Ілюстрований список запчастин (ІСЗ), оновлення

536LiP4, 536LiPT5 та 536LiPX

Опис змін

Посилання 1

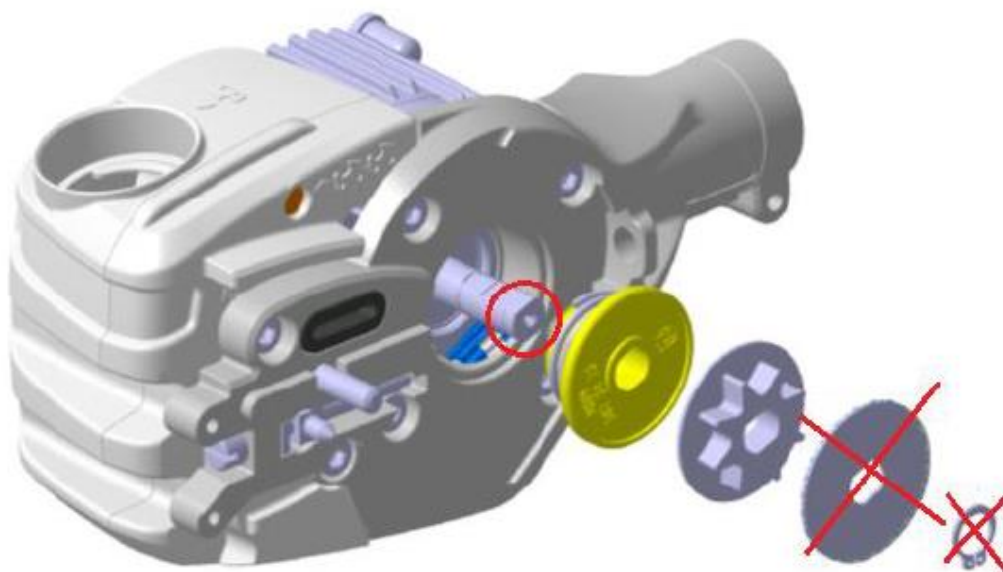
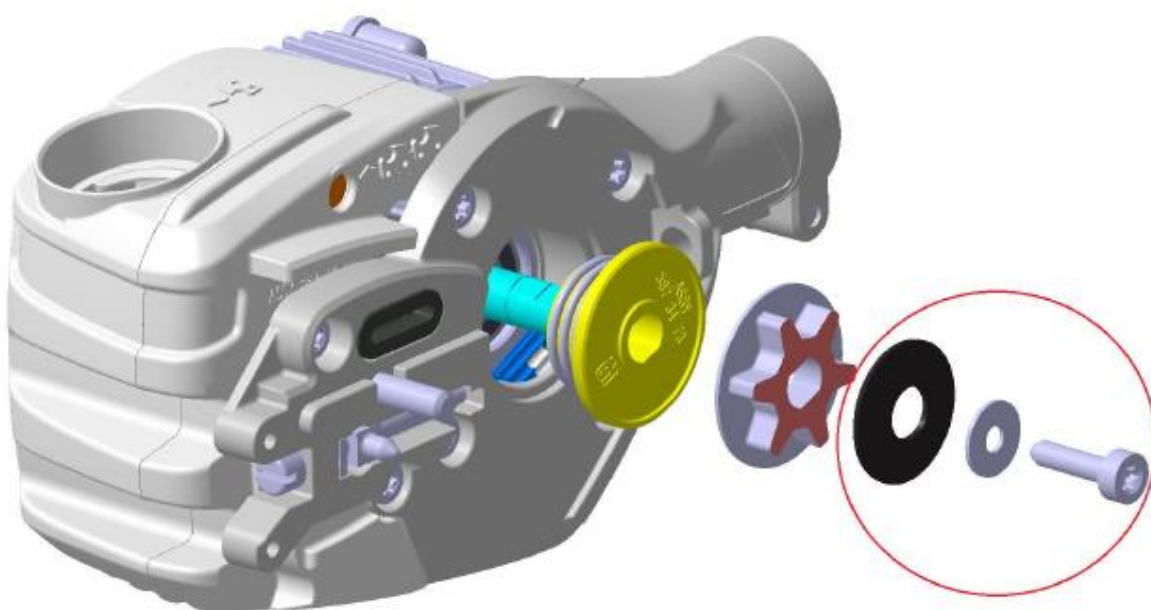
Двигун у зборі 587 69 08-01 замінено на комплект двигуна у зборі 546 70 36-01. У комплект входять двигун (529 65 38-01), пружина диска (597 67 01-01), шайба (503 23 00-35) і гвинт (503 21 53-20) (див. посилання 1 на стор. 2).

Motor assy is replaced with a new motor assy that has an internal threaded hole in the shaft.
The washer and circlip are replaced by a disc spring, washer and screw.
The screw must be tightened with 7-8 Nm and the spur sprocket must be held / fixed to enable that.

Посилання 2 для ІДЕНТИФІКАЦІЇ СИСТЕМИ СКОШУВАННЯ 529 53 71-01.

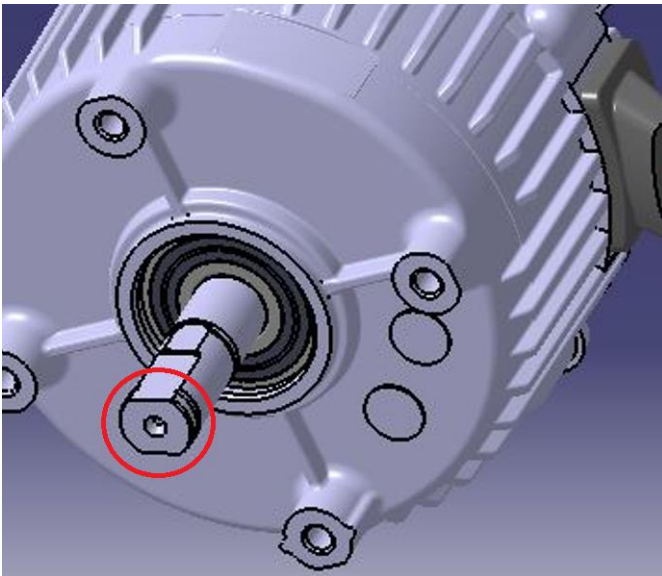
Стара СИСТЕМА СКОШУВАННЯ 529 53 71-01 > (вал двигуна без отвору для гвинтів) сумісна **ЛИШЕ** зі СТОПОРНИМ КІЛЬЦЕМ 735 31 12-00 та ШАЙБОЮ 577 27 15-01. Стара система скошування має ДВИГУН 587 69 08-01.

Нова СИСТЕМА СКОШУВАННЯ 529 53 71-01 > (вал двигуна з отвором для гвинтів, див. нижче) сумісна **ЛИШЕ** з ПРИЖИНОЮ ДИСКА 597 67 01-01, ШАЙБОЮ 503 23 00-35 та ГВИНТОМ 503 21 53-20. Нова система скошування має ДВИГУН 529 65 38-01.
